ANLAGE 1 zur Vorlage Nr. 269/22

Betreffend B-Plan Nr. 352, Kennwort: "Emsauenquartier Kämpers", der Stadt Rheine

Abwägungsentwurf: Stand: 31.10.2022

Verfahrenname: 352, Emsauenquartier Kämpers

Abbildung: Darstellung der überplanten und nicht überplanten Anteile der heutigen Wiese

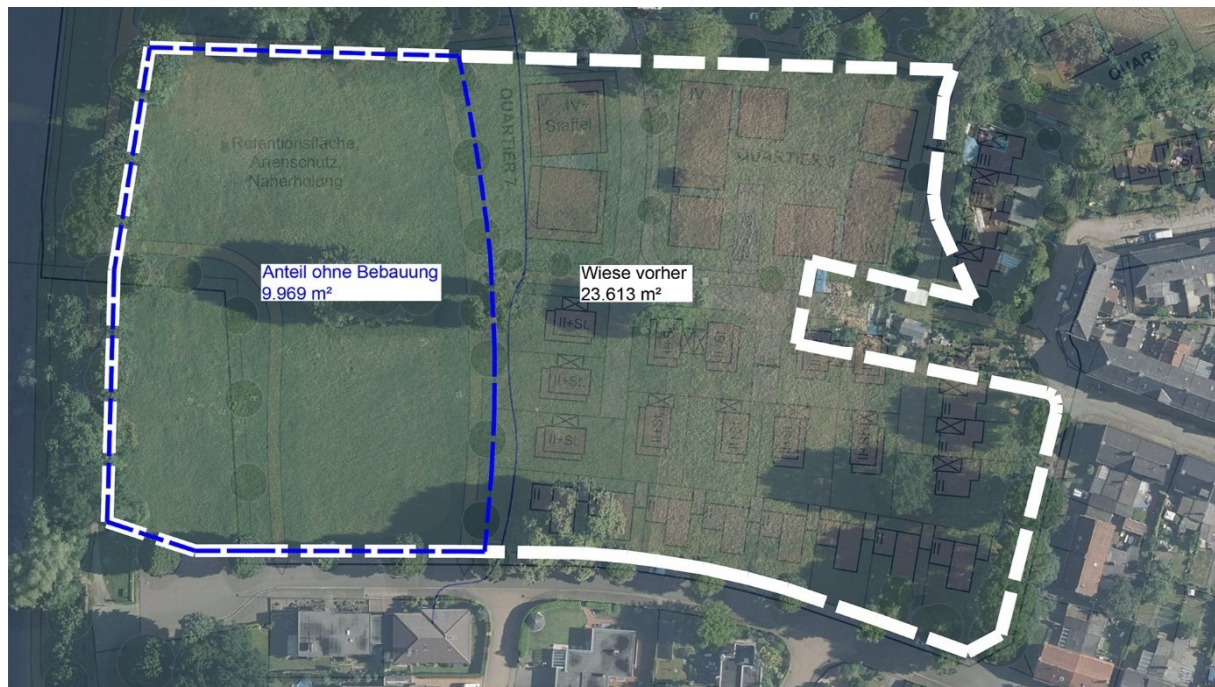
Zu „ein Naherholungsgebiet für den Stadtteil Schotthock zerstören“

Nach Durchführung der frühzeitigen Beteiligung der Öffentlichkeit gemäß § 3 Abs. 1 BauGB sowie der Behörden und sonstigen Träger öffentlicher Belange gemäß § 4 Abs. 1 BauGB wurde der städtebauliche Entwurf in eine Ergebnisvariante überführt. Im Grundsatz wird an den Planungszielen festgehalten, eine durchgehende Bebauung von der Spinnerei bis zur Bayernstraße – und damit einen städtebaulich sinnvollen Lückenschluss – vorzusehen. Entgegen der drei zuletzt politisch und im Rahmen des Bürgerforums am 17.08.2022 diskutierten Varianten sieht die Planung im Bereich der heutigen Freiflächen eine vollständige Freihaltung des HQ_{extrem}-Bereiches vor. Dies ist gleichbedeutend mit einem Verzicht einer baulichen Entwicklung wesentlicher westlicher Teile der Wiese. Die nachstehende Abbildung zeigt die Flächengrößen der heutigen Wiese (rd. 2,3 ha) und der nicht von dem Wohngebiet beplanten Flächenanteil (rd. 1 ha): Rund 42 % der heutigen Wiese werden nicht beansprucht. Die Flächenanteile sind der nachstehenden Abbildung zu entnehmen, die eine Überlagerung eines Luftbildes mit dem städtebaulichen Entwurf zeigt.

Hinsichtlich des Naherholungswertes wird die Einschätzung vertreten, dass die landwirtschaftlich genutzte und durch Zäune eingefriedete Fläche keinen direkt nutzbaren Naherholungsraum darstellt. Mit den Inhalten und Darstellungen des Masterplanes Grün aus dem Jahr 2019 steht die Planung nicht in Konflikt. Für den Planbereich stellt der Masterplan für die südlichen Teilflächen eine mittlere Grünflächenqualität dar. Eine Bewertung der Stärken und Schwächen wurde lediglich für das östliche Emsufer vorgenommen, mit einer negativen Bewertung einer Schwäche in allen Kategorien (soziale Funktion, ökologische Funktion, Ausstattung/Zustand sowie Zugänglichkeit/Vernetzung) sowie einer Chance in den Kategorien soziale Funktion und Zugänglichkeit/Vernetzung. Der Masterplan Grün (2019) führt die Grünfläche in der Übersicht „Grün- und Freiflächen Rheiner Kernstadt“ (S. 7) nicht eigenständig auf, berücksichtigt die Fläche aber sehr wohl im „Einzugsbereich öffentlicher Grün- und Parkanlagen“ (S. 11) und bewertet sie mit der Kategorie „mittel“ (S. 13). In der Konsequenz daraus ist die Grünfläche des Kämpers-Areals in dienender Funktion zu sehen, mit einem Beitrag zur Vision „Rheine an die Ems“ (Kap. 3) und einem Beitrag zu den Grünverbindungen, hier zum Walshagenpark und dessen Aufwertung. Wenn es also gelingt, das Grün in seiner heutigen Form trotz seiner Einbeziehung in eine Baulandentwicklung in eine „neue Form“ zu bringen, die diese Beiträge zu leisten imstande ist, dann mündet die Abwägung in einen spürbaren Mehrwert der städtebaulich überplanten, erleb- und bewohnbaren Grünfläche gegenüber ihrem heutigen Wert als umzäunte Wiese, die als Privatgelände noch nicht einmal der Öffentlichkeit zugänglich ist.

Abbildung: Darstellung der überplanten und nicht überplanten Anteile der heutigen Wiese

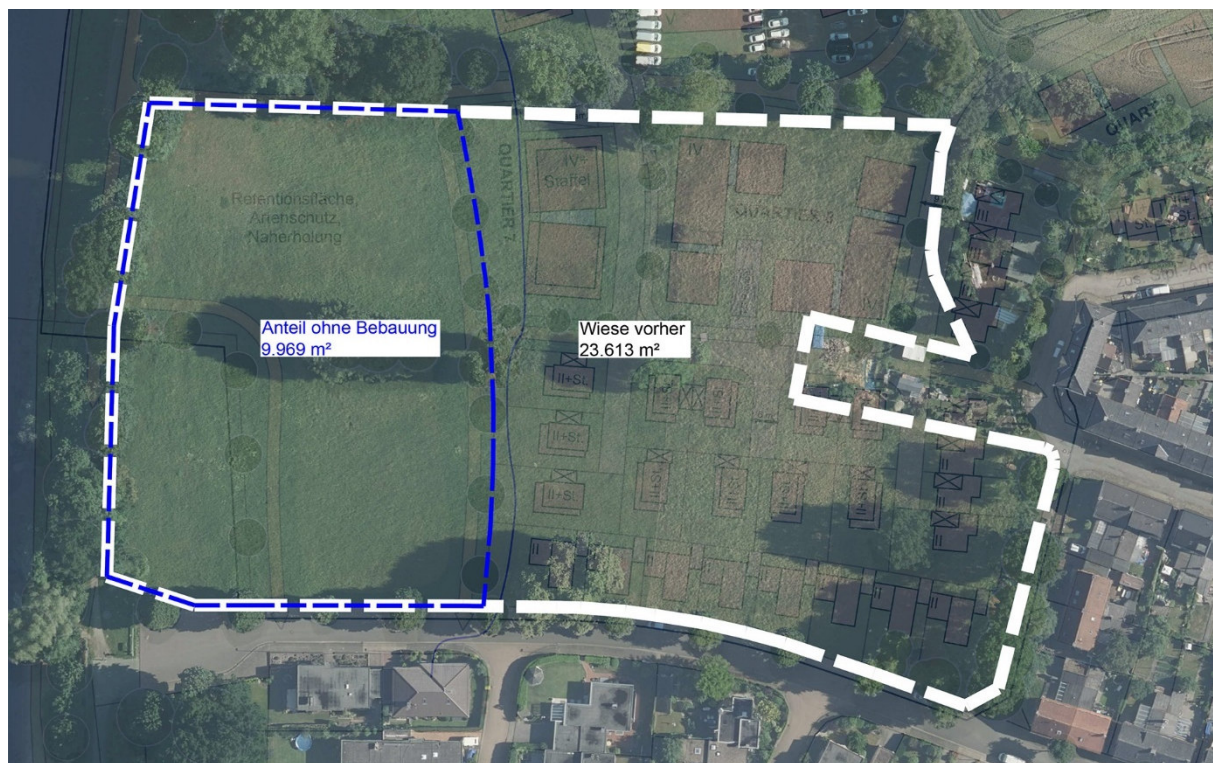
Zu 3.

Nach Durchführung der frühzeitigen Beteiligung der Öffentlichkeit gemäß § 3 Abs. 1 BauGB sowie der Behörden und sonstigen Träger öffentlicher Belange gemäß § 4 Abs. 1 BauGB wurde der städtebauliche Entwurf in eine Ergebnisvariante überführt. Im Grundsatz wird an den Planungszielen festgehalten, eine durchgehende Bebauung von der Spinnerei bis zur Bayernstraße – und damit einen städtebaulich sinnvollen Lückenschluss – vorzusehen. Entgegen der vier zuletzt politisch und im Rahmen des Bürgerforums am 17.08.2022 diskutierten Varianten sieht die Planung im Bereich der heutigen Freiflächen eine vollständige Freihaltung des HQ_{extrem}-Bereiches vor. Dies ist gleichbedeutend mit einem Verzicht einer baulichen Entwicklung wesentlicher westlicher Teile der Wiese. Die nachstehende Abbildung zeigt die Flächengrößen der heutigen Wiese (rd. 2,3 ha) und der nicht von dem Wohngebiet beplanten Flächenanteil (rd. 1 ha): Rund 42 % der heutigen Wiese werden nicht beansprucht. Die Flächenanteile sind der nachstehenden Abbildung zu entnehmen, die eine Überlagerung eines Luftbildes mit dem städtebaulichen Entwurf zeigt.
